Alteração e inclusão de traçado viário.

O CONSELHO MUNICIPAL DO PLANO DIRETOR DE DESENVOLVIMENTO URBANO, EM SESSÃO REALIZADA NO DIA doze de agosto de 1992 -----  
Face o disposto no artigo 263 da Lei Complementar nº 43 de 21 de julho de 1991, aprova:  
Inclusão no traçado do Plano Diretor de ruas com gabarito de 12,00m, 14,00m e 20 metros; retificação de traçado de avenida projetada, denominada "Travessa A - Ten. Ary Tarragô"; eliminação de rua projetada situada entre as ruas Alexandre Luiz, Ten. Ary Tarragô, Elias Bothomé e Av. Karl Iwers, conforme graficado em planta "2" anexa.  
Obs: para regularização das edificações, conforme art. 5º, parágrafo 3º da L.C. 140/86, fica estabelecido o prazo de 180 dias, a contar da data de publicação no Diário Oficial, do cadastramento da rua.

RES. 1430/92

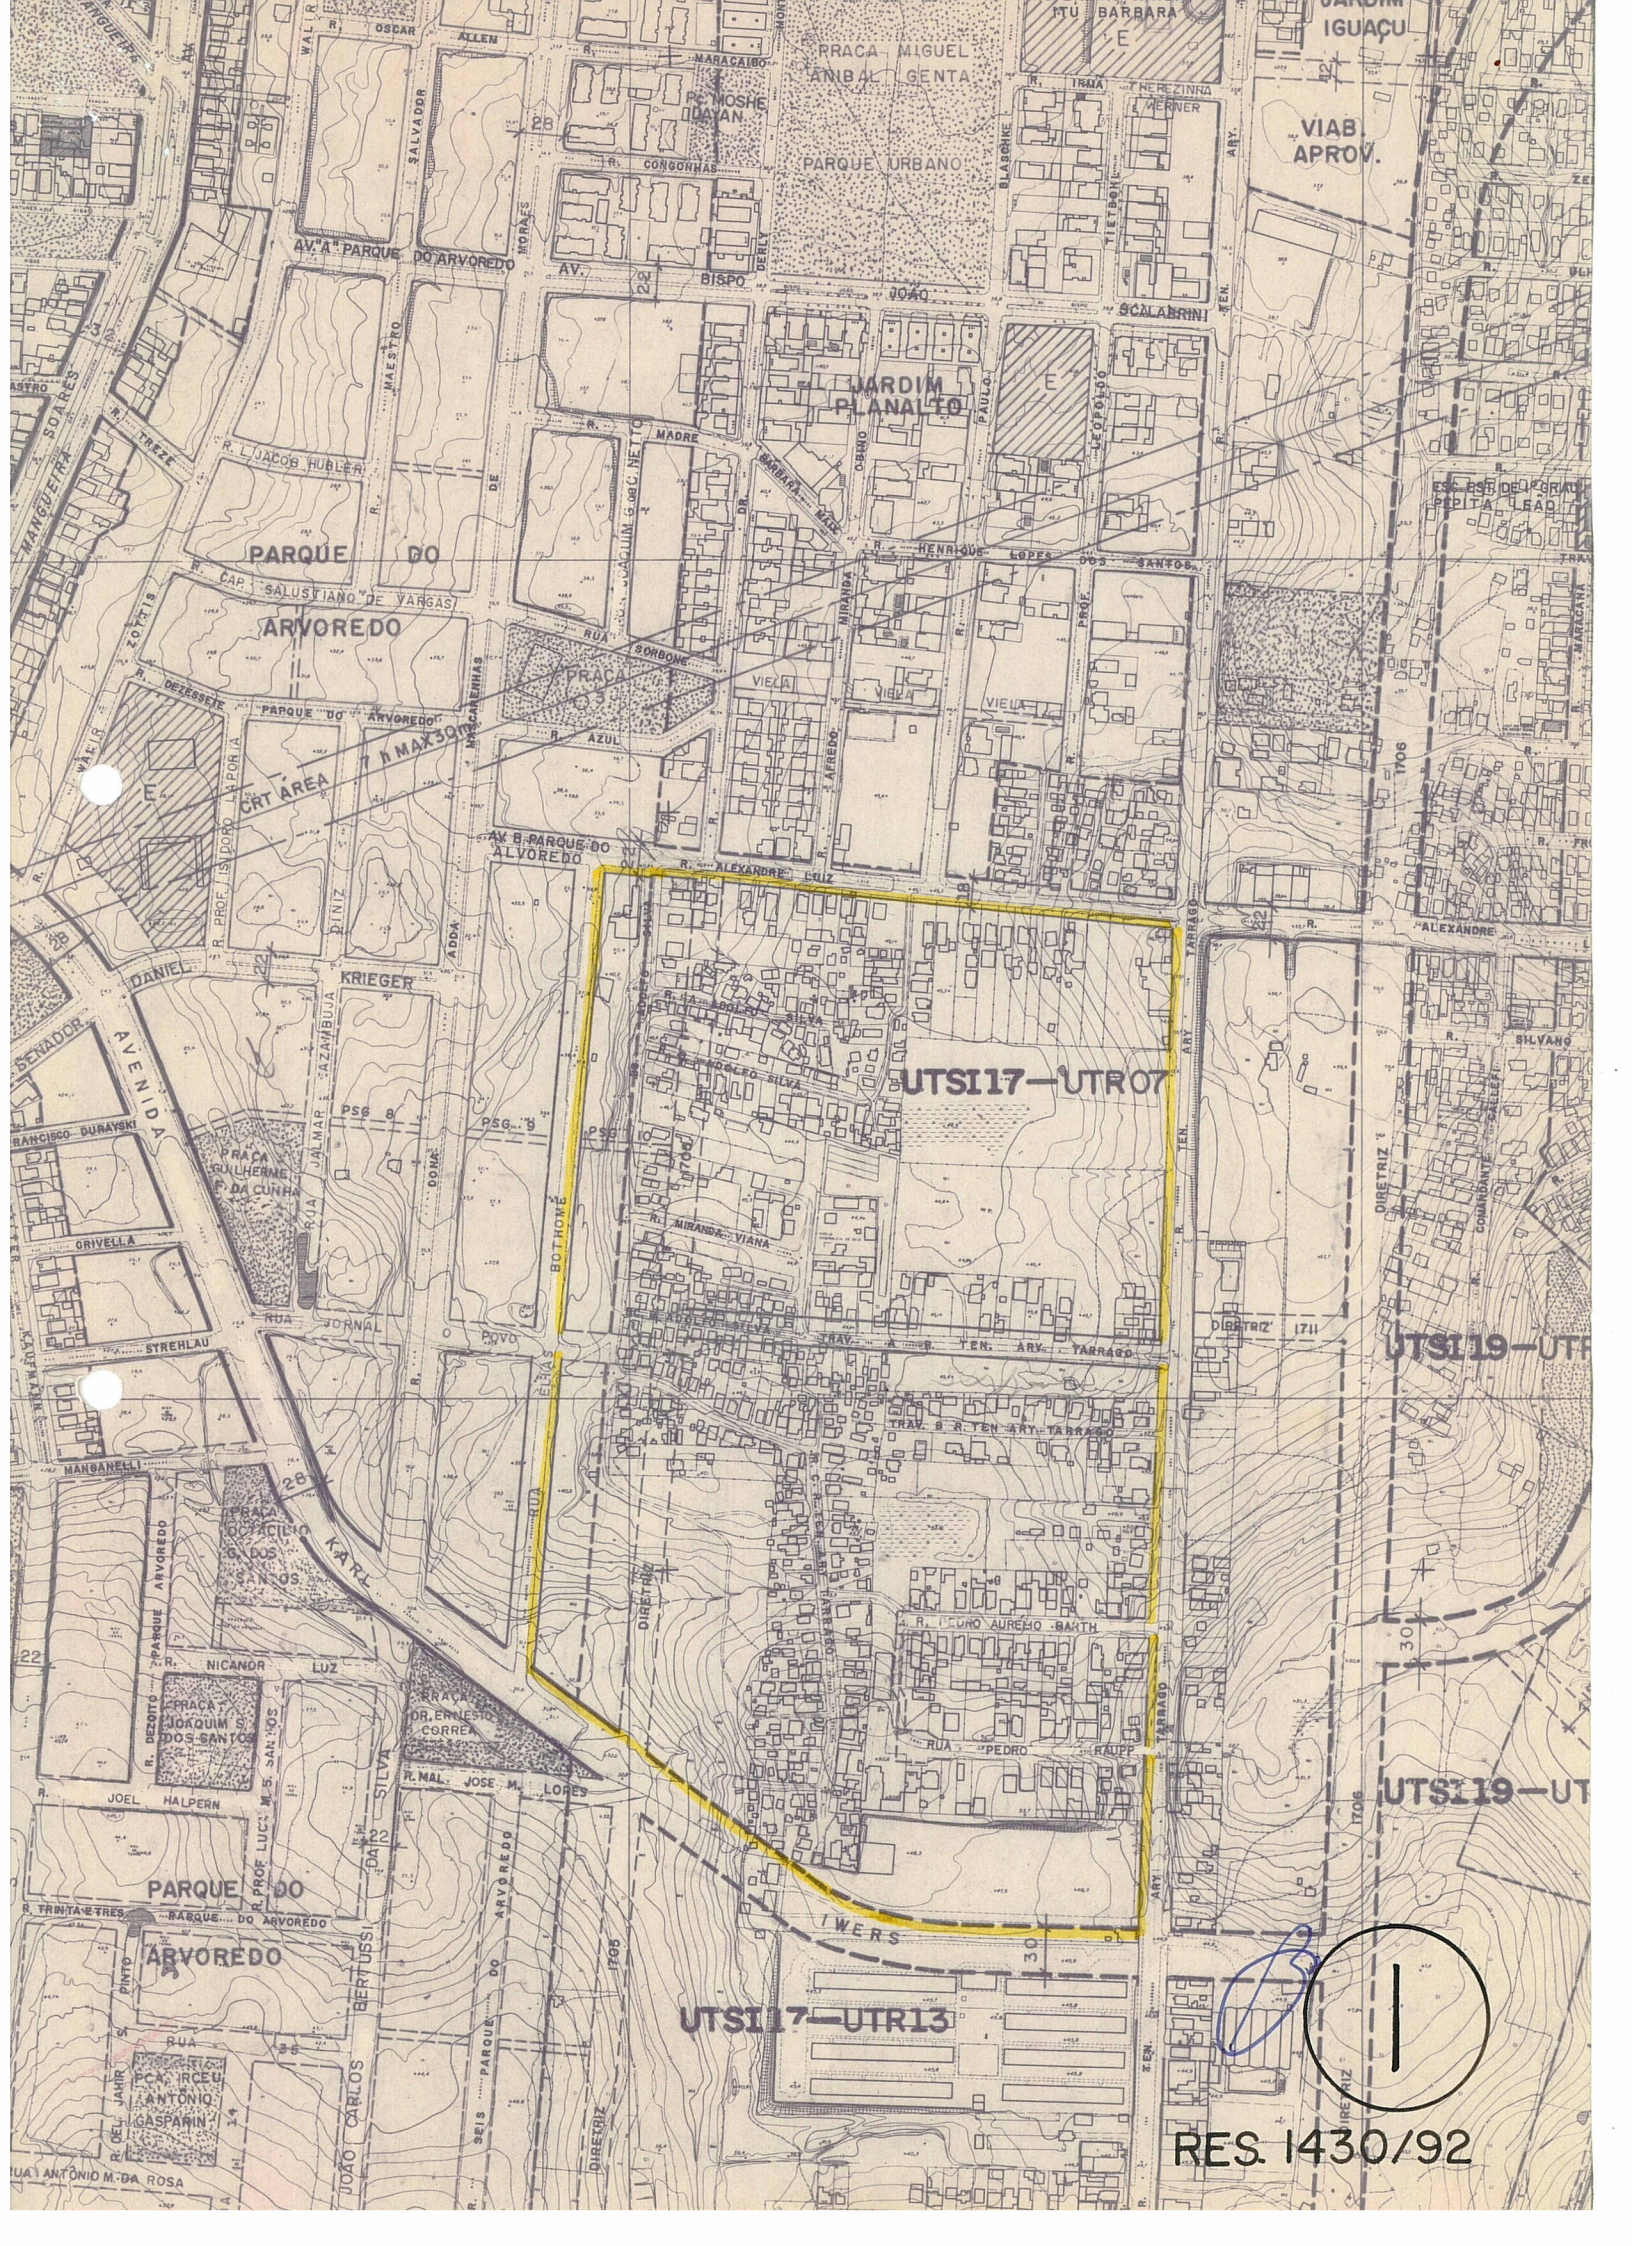
A retificação de traçado em parte da Travessa A, visa dar continuidade de fluxo com rua existente no loteamento Parque do Arvoredo, assim como a eliminação de rua projetada objetiva a liberação de inúmeros imóveis atingidos pela proposta anteriormente gravada.
